原子力事業者防災業務計画の修正に係る面談（8月23日）時のコメント回答

図1 「もんじゅ」の燃料体取出し作業完了後のプラント状態

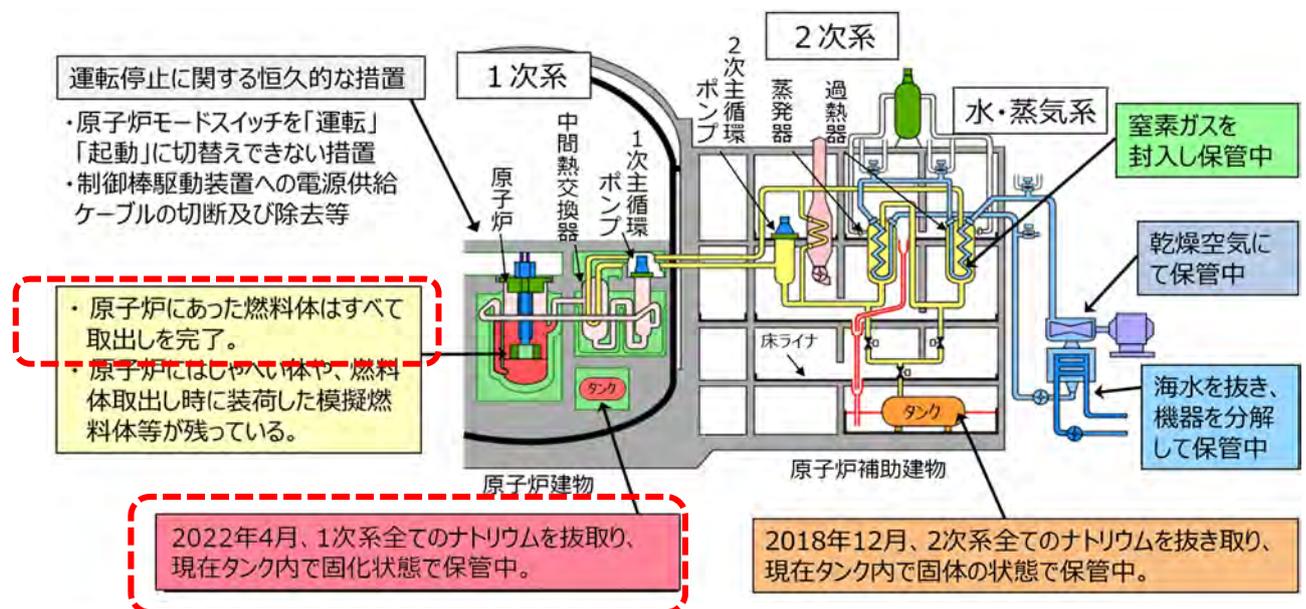
Q: 原子炉から燃料が取出された状態となるが、ナトリウム漏えいが大量に発生した場合でも原子力災害に至らないこと（安全機器等に影響がないこと）について説明すること。

- ・原子炉容器からの燃料体の取出しが完了したことから、ナトリウム漏えいリスクを低減するため、1次主冷却系全ループのナトリウムを既設タンクにドレンし、原子炉容器内ナトリウムを低液位（S s L）とした。既設タンク内のナトリウムは固化状態で保管中。（図1、2参照）
